RD771 – Cossé-le-Vivien/Renazé **Ateliers de concertation**

Proposition d'aménagement

3 et 4 octobre 2023

18 et 19 octobre 2023

Secteur Nord-Variantes PA1 -CR ateliers Sécurisation de l'axe

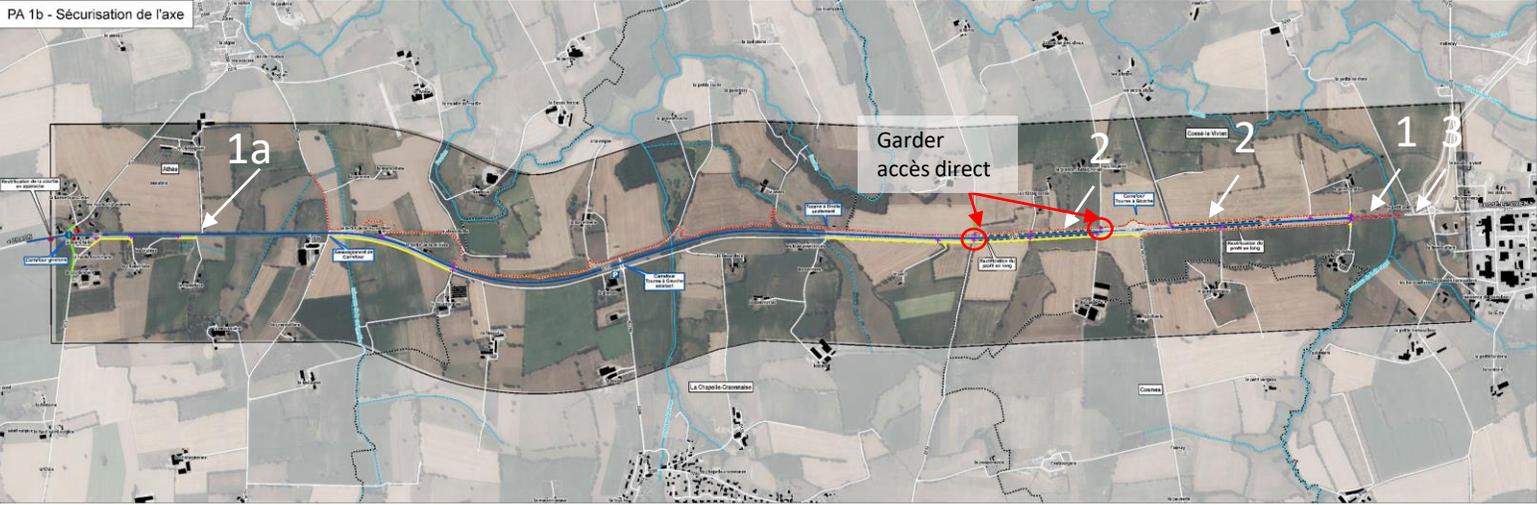
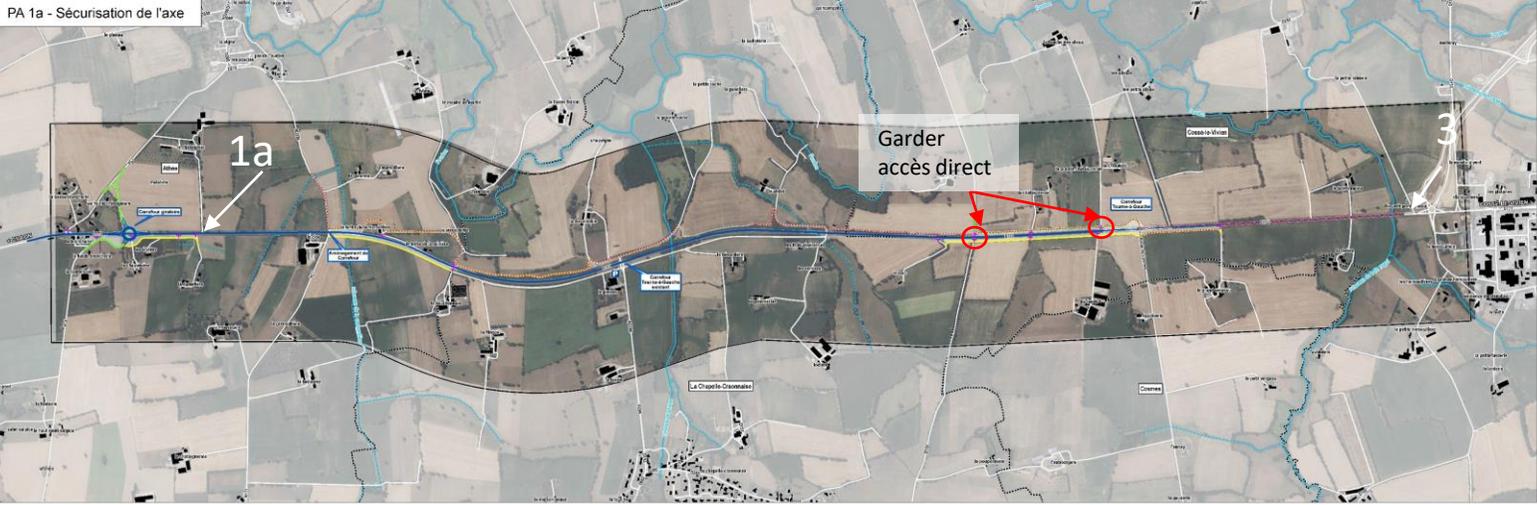
Points forts (+)		Points faibles (-)		Propositions		Avis			
PA1a Sécurisation de l'axe									
-moins de variation de vitesse en restant limitée à 90Km/h -Baisse de la vitesse à proximité de la Brancherie -giratoire mieux pensé		-Rocade de Cossé-Le-Vivien n'est pas sécurisante du giratoire de Meral vers le giratoire de la route de Craon -modes doux pas suffisamment sécurisés -difficulté d'accéder en toute sécurité pour l'habitation en amont du futur giratoire de la Brancherie -difficulté accès site de la Hersouillère vers site de la Rivière -Attention au hameau suivant du bois Jouan -Fermeture de carrefours non dangereux aujourd'hui (le Boiselar, la grande châtaigneraie, la lande)= augmentation des distances pour les sorties en tracteurs (PB embouteillages) -Voie mixte différente (emprise de 4,5 m) d'1 piste cyclable		-Mettre tout ce budget dans le réseau ferré 1a: (sur la carte): suppression accès direct sur la rd771 (aménagement foncier, moins d'engins agricoles sur routes) -piste cyclable au sud de la rd771 -sécuriser arrêt de car Brancherie du carrefour de la Chapelle -Faire un tournant à gauche pour sécuriser le carrefour le Clos (Athée/Denazé) -Faire une piste cyclable sécurisée -Utilité d'une voie dédiée aux vélos -Site de la petite Hersouillère et la rivière à raccorder sécurisé ainsi que les accès aux parcelles le petit pont randou -Supprimer le stop au niveau la grande châtaigneraie, la lande et mettre un cédez le passage -3 (sur la carte) : desserte à prolonger jusqu'au giratoire de Cossé. Sud Rocade de cossé en liaison avec la route des Hersouillère		Favorable	Défavorable	Sous réserve de modification	Pas d'avis

Points forts (+)	Points faibles (-)	Propositions	Avis			
PA1b Sécurisation de l'axe avec des variantes au niveau des carrefours						
-moins de variation de vitesse en restant limitée à 90Km/h	-giratoire Brancherie impacte des habitations et trop compliqué et petit pour être fonctionnel+bruyant pour le voisinage -giratoire Brancherie impensable -Attention au hameau suivant du bois Jouan -Fermeture de carrefours non dangereux aujourd'hui (le Boiselar, la grande châtaigneraie, la lande)= augmentation des distances pour les sorties en tracteurs (PB embouteillages) -Voie mixte différente (emprise de 4,5 m) d'1 piste cyclable	-Mettre tout ce budget dans le réseau ferré 1a: (sur la carte): suppression accès direct sur la rd771 (aménagement foncier, moins d'engins agricoles sur routes) -Piste cyclable au sud de la rd771 -Sécuriser arrêt de car Brancherie du carrefour de la Chapelle -Faire un tournant à gauche pour sécuriser le carrefour le Clos (Athée/Denazé) -Faire une piste cyclable sécurisée 1 (sur la carte) aménagement à prolonger ou laisser la possibilité de traverser -Utilité d'une voie dédiée aux vélos -Site de la petite Hersouillère et la rivière à raccorder sécurisé ainsi que les accès aux parcelles le petit pont randou -2 (sur la carte): réduire la zone de dépassement (ligne blanche) sur les zones en montée pour éviter écrêtement -Supprimer le stop au niveau la grande châtaigneraie, la lande et mettre un cédez le passage -3 (sur la carte) : desserte à prolonger jusqu'au giratoire de Cossé. Sud Rode de Cossé en liaison avec la route des Hersouillère	Favorable	Défavorable	Sous réserve de modification	Pas d'avis

Table 2 du 3/10/2023

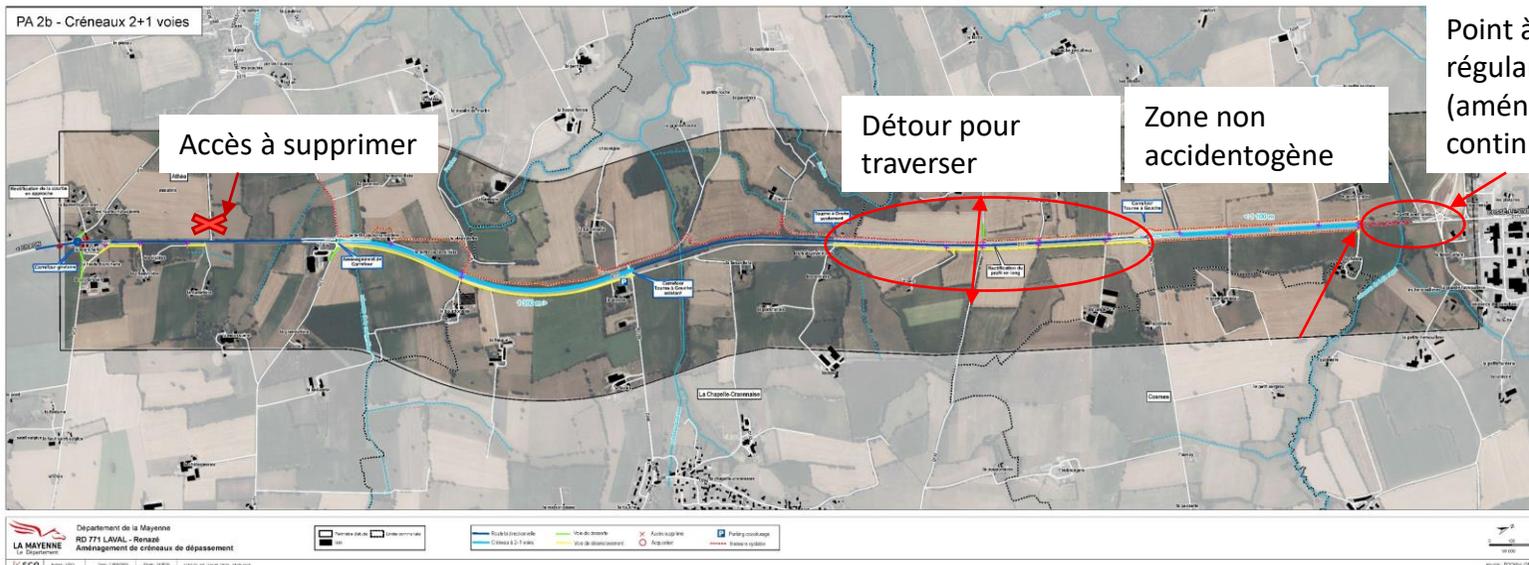
Points forts (+)	Points faibles (-)	Propositions	Avis			
PA2a Créneaux en 2+1 voies						
- le giratoire est plus sécurisant pour la Brancherie	- Trop d'impact sur les haies et zones humides - Impact sonore désastreux - Le giratoire au Nord va isoler les habitants et la faune. Les habitants vont être entourés de route, - Carrefour dangereux à traverser Athée/Denazé lieu-dit « le Clos »	- Propositions de mettre uniquement une limitation de vitesse dans la Brancherie ou de mettre un feu radar intelligent qui passe au vert en fonction de la vitesse des voitures	Favorable	Défavorable	Sous réserve de modification	Pas d'avis
				X pourquoi rouler à 110 km alors que les limites de la planète nous obligent à réduire notre impact Aucun gain de temps		
PA2b Créneaux en 2+1 voies avec des variantes au niveau des carrefours

- Utilisation de la voie qui appartient à l'Etat - Judicieux de mettre le créneau dans la courbe	giratoire de la Brancherie peu judicieux vu le nombre d'habitations rénovées Trop d'impact sur les maisons Trop d'impact sur les haies et zones humides Impact sonores désastreux Pas de liaison entre le giratoire de la rocade et la rivière	Maintenir la liaison agricole entre la petite Hersouillère et la rivière	Favorable	Défavorable	Sous réserve de modification	Pas d'avis
				X aucun gain de temps

Table 3 du 4/10/2023

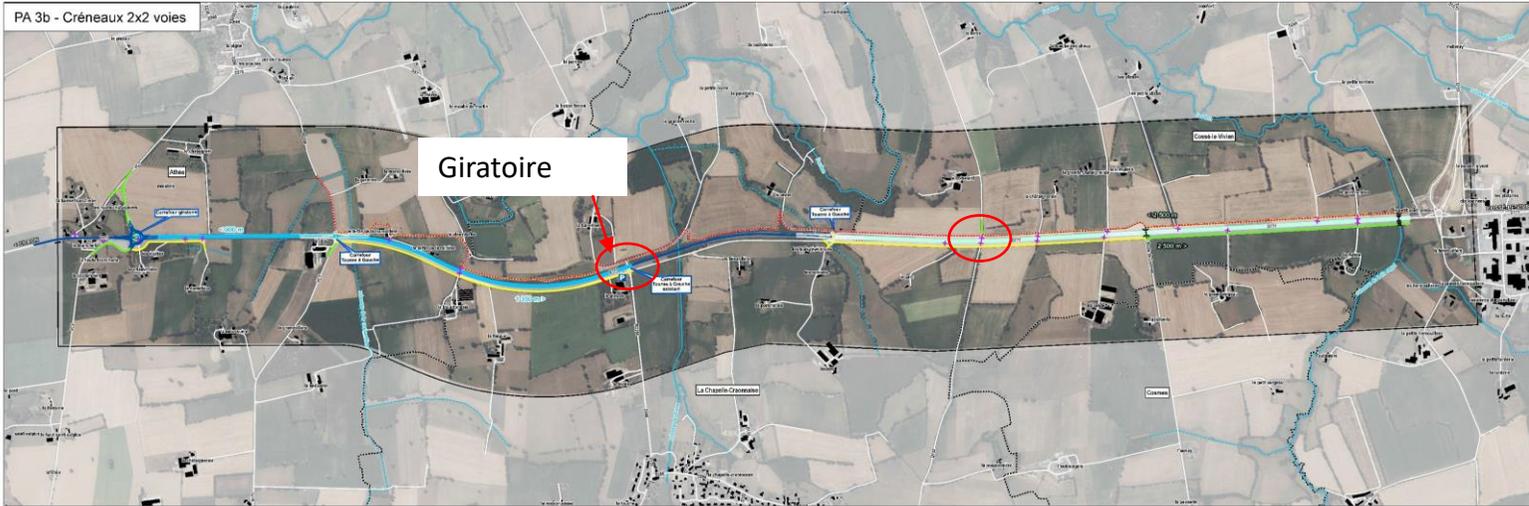
Points forts (+)	Points faibles (-)	Propositions	Avis			
P3a Créneaux de dépassement en 2x2 voies						
Maintien de certains croisements: à Cosmes, les Remises, le Vivier	Prises de terres agricoles Suppression de haies Coût important pour peu de résultat Inacceptable (vitesse en plus) Injustifié Création de voies douces dans des terres agricoles Voies douces injustifiées car voie verte existante Accès hyper compliqué pour tous les agriculteurs Sortie du parc et du Boiselard pas du tout possible pour les agriculteurs Pas favorables du fait qu'il n'y a pas assez de circulation pour une 2x2 voies beaucoup plus onéreux également, a minima un giratoire route de la Chapelle	Accès piste cyclable vers la voie verte Prolonger la piste cyclable vers Athée RD286 et vers la Chapelle Craonnaise	Favorable	Défavorable	Sous réserve de modification	Pas d'avis
				20 avis défavorables	X	X
<div style="border: 1px solid black; padding: 5px;"> <p><u>Notes sur Post-it</u></p> <ul style="list-style-type: none"> - Casser ce qui a été fait il y a 20 ans - Artificialisation des sols - Destruction environnement - Gaspillage d'énergies pour rouler à 110 km/h - Vitesse 110 km/h pour ne rien gagner - Non-respect des riverains qui ont rénovés des habitations, font vivre le commerce local et paient des impôts - Venez habiter chez nous et vous comprendrez que la pollution au quotidien est intolérable - Si des personnes veulent aller vite dans leurs résidences secondaires sur la façade atlantique, qu'ils passent par Rennes (autoroute et 2x2 voies existantes - Les poids lourds peuvent également venir de Saint Nazaire à Laval par Rennes - Non au diktat du tout routier - Pierre (riverains et non riverains) ne veut pas être déshabillé au profit de Paul. </div>

Points forts (+)	Points faibles (-)	Propositions	Avis			
PA3b Créneaux de dépassement en 2x2 voies avec des variantes au niveau des carrefours						
	Nous avons une emprise agricole énorme pour une route qui n'a pas d'utilité mais on réduit les constructions des maisons sur le terrain. Chercher l'erreur La route a été bien améliorée récemment (15 ans) les travaux envisagés ne sont pas justifiés En Mayenne on a sans doute d'autres priorité	Accès piste cyclable vers la voie verte Prolonger la piste cyclable vers Athée RD286 et vers la Chapelle Craonnaise	Favorable	Défavorable	Sous réserve de modification	Pas d'avis
				18 avis défavorables	X	X
